【修正箇所一覧】(赤字部分)

参考資料-13 配膳室整備計画図 (整備の概要)

⑨屏水中学校 平面図 正誤表

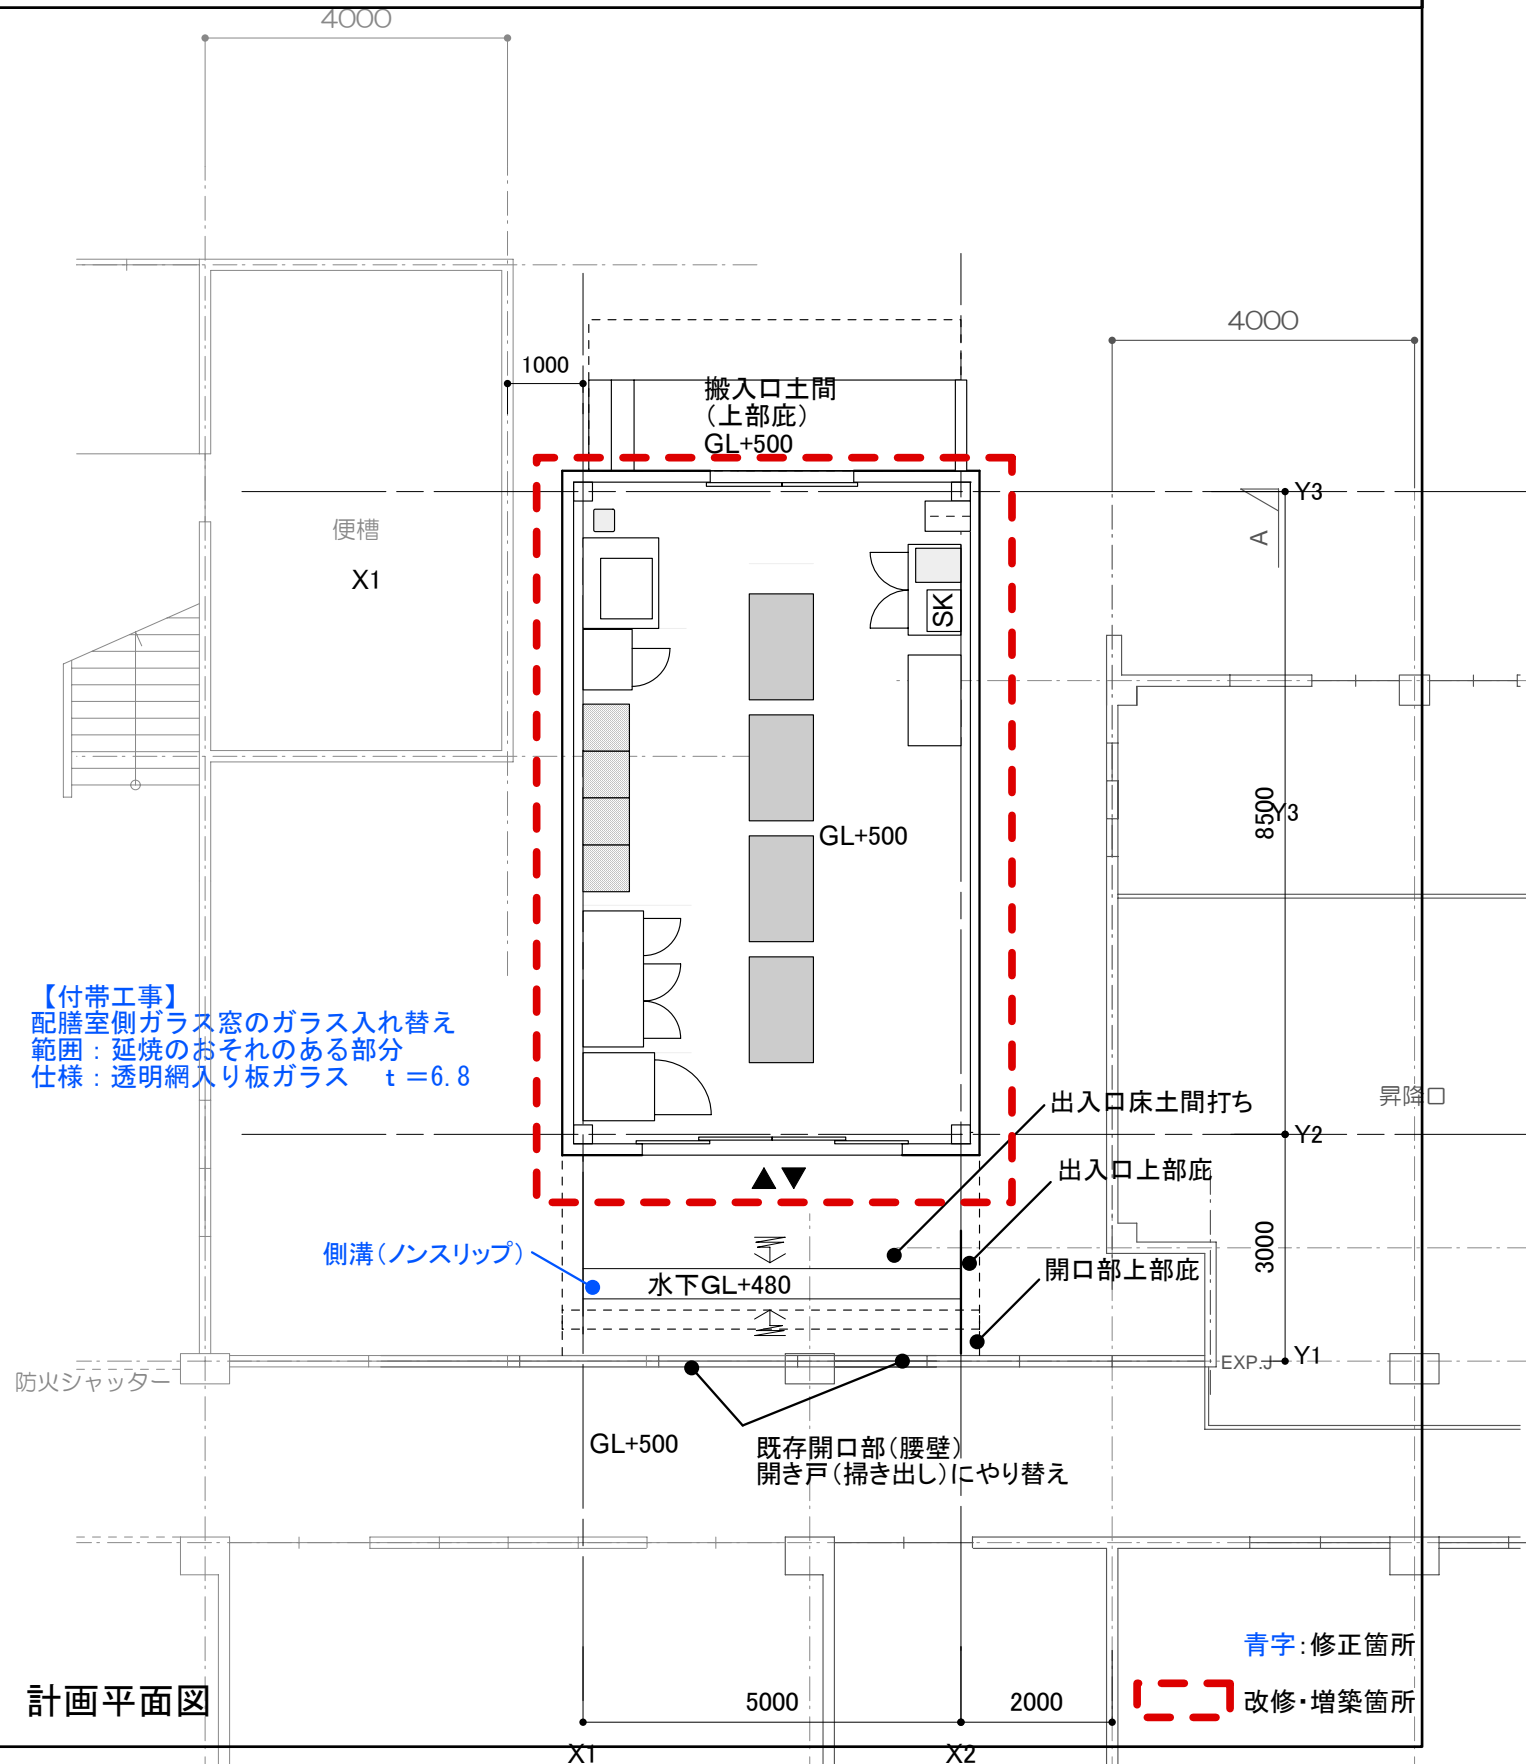
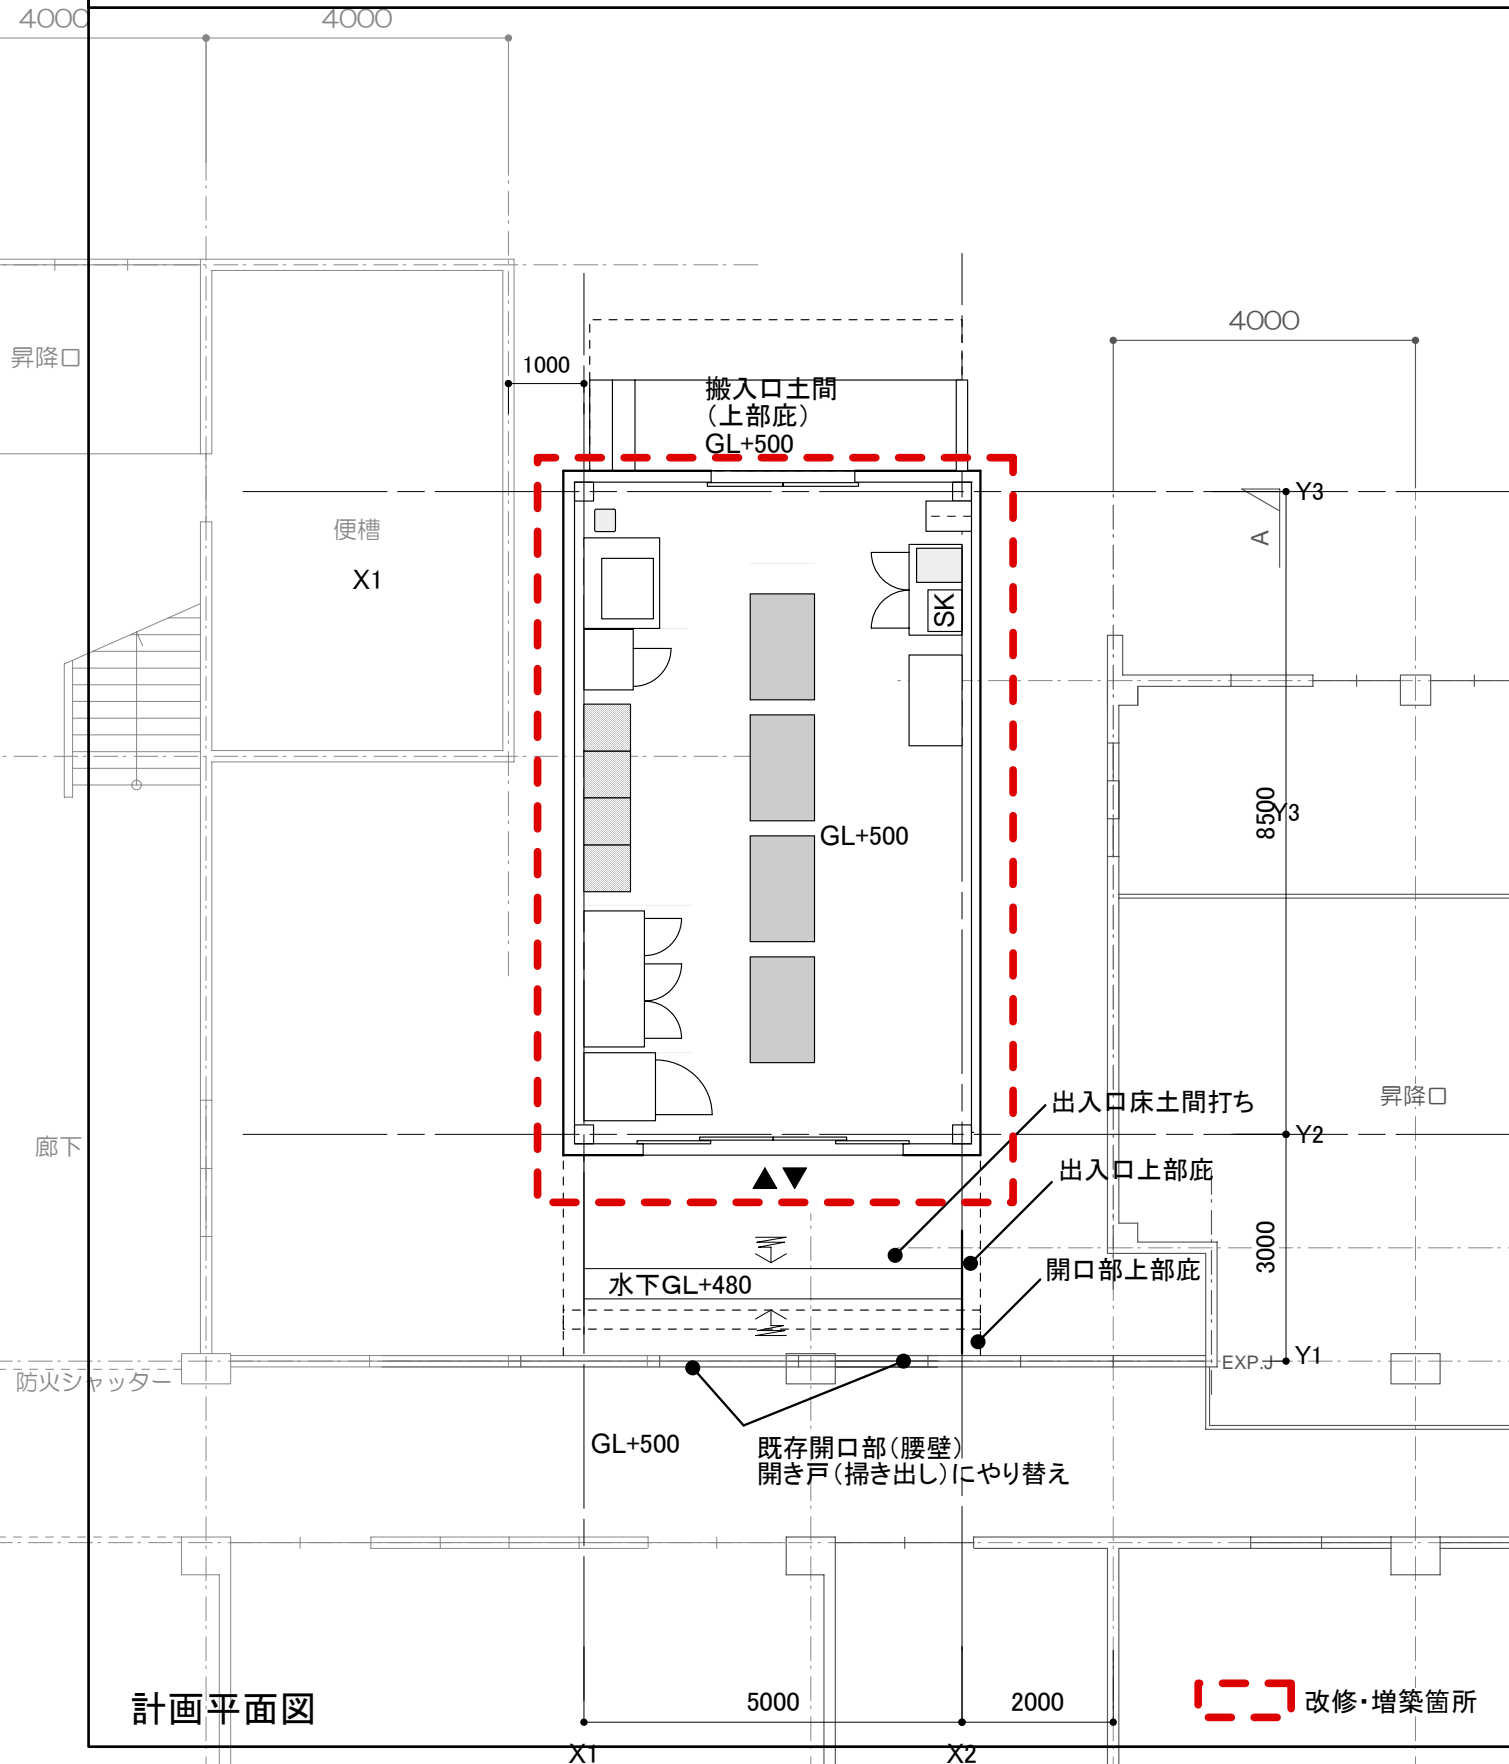
青字：修正箇所

⑩青陵中学校 配置図 正誤表

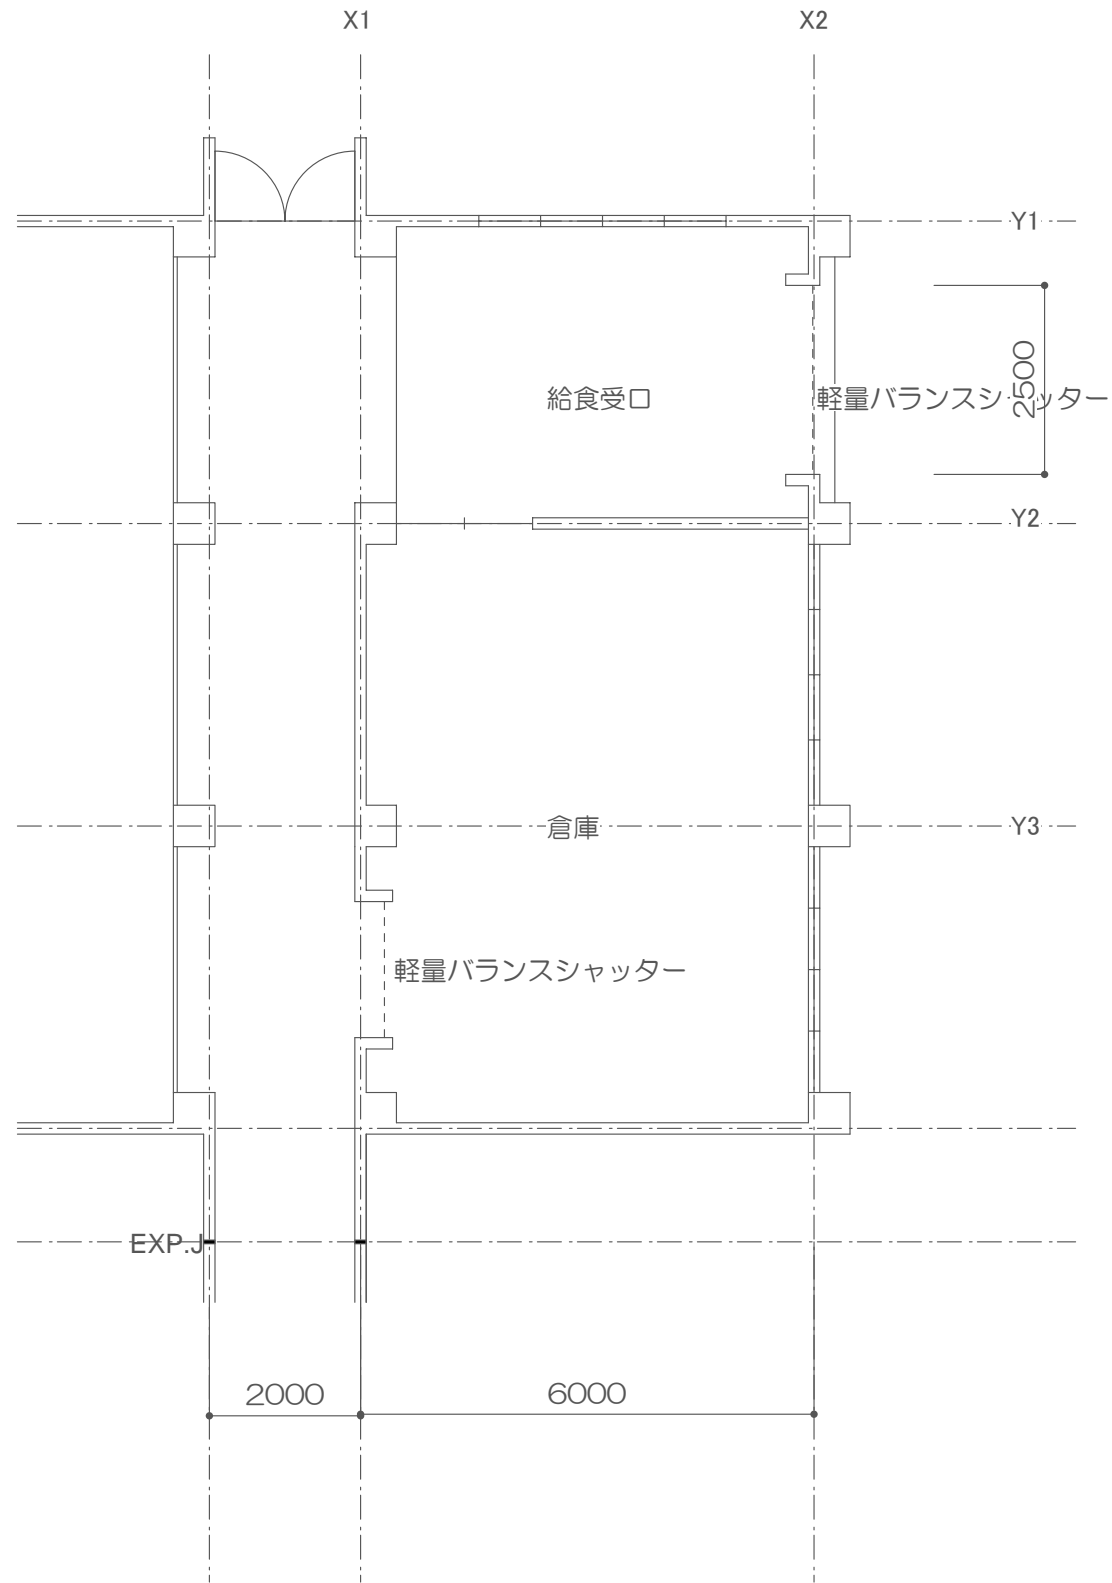
【付帯工事】
渡り廊下一部やり替え
(高さ調整)

教室棟 【付帯工事】
倉庫補修(継続利用)

【付帯工事】
既存植栽撤去

変更箇所

⑩青陵中学校 既存平面図 正誤表

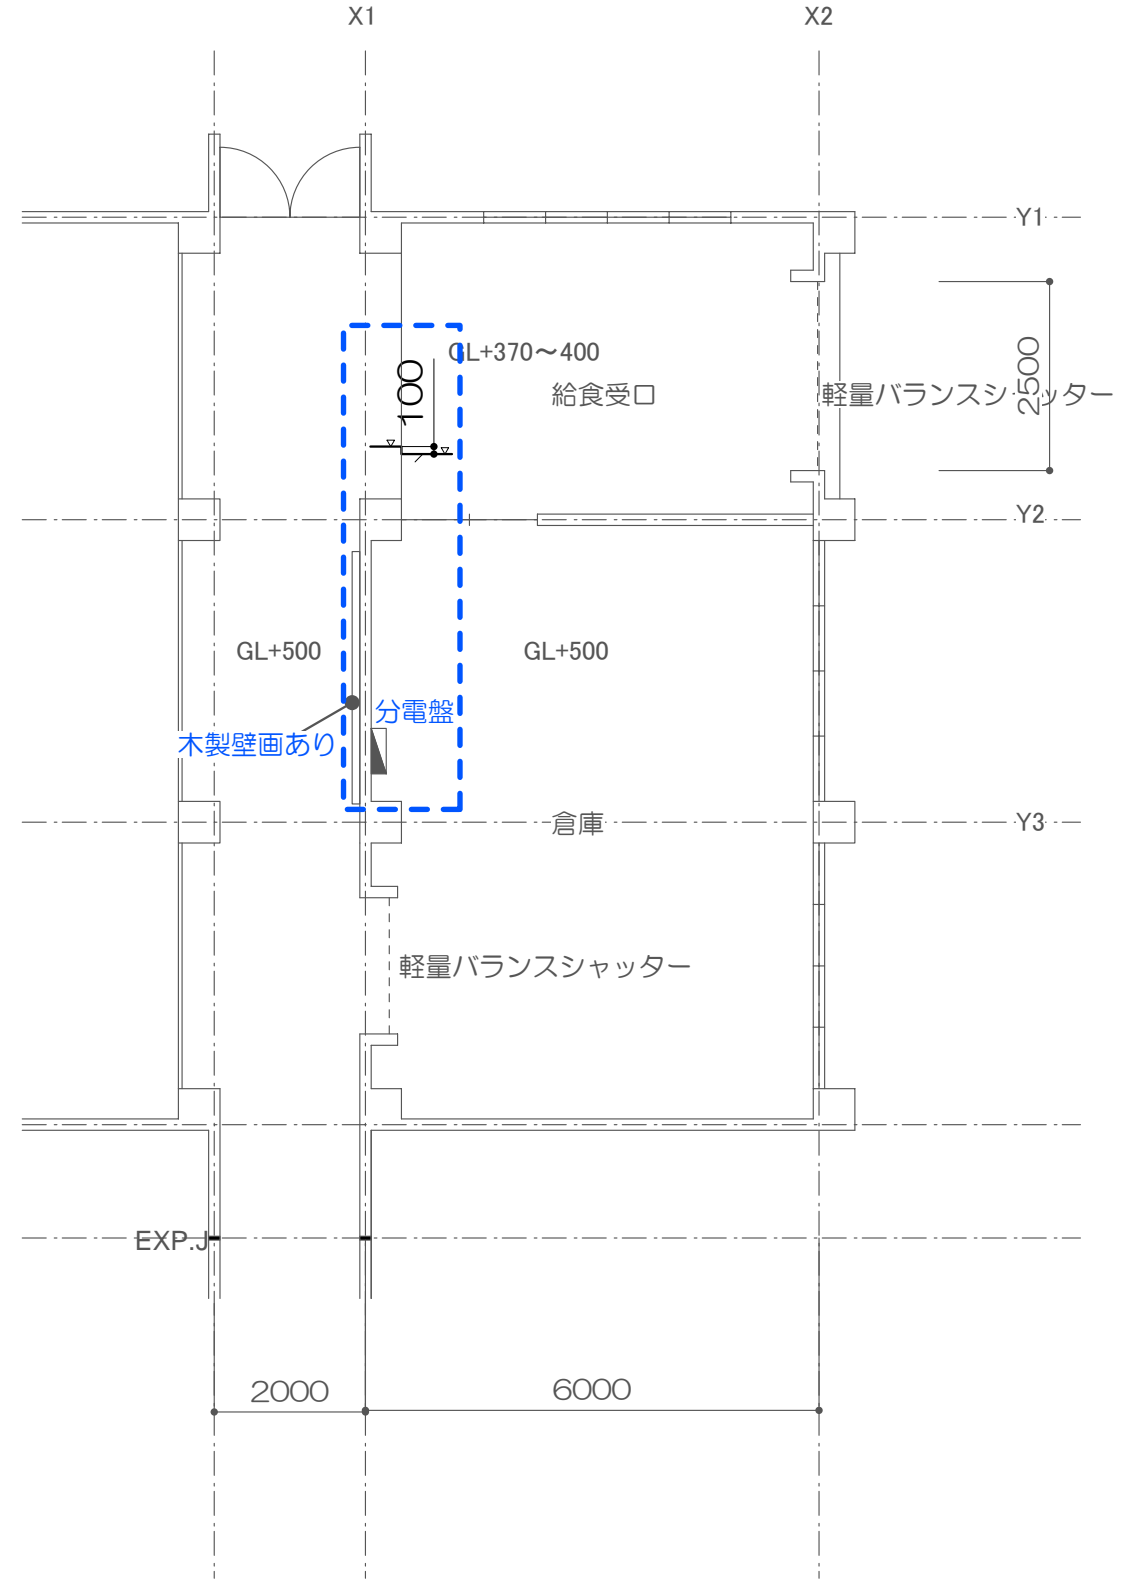
変更箇所
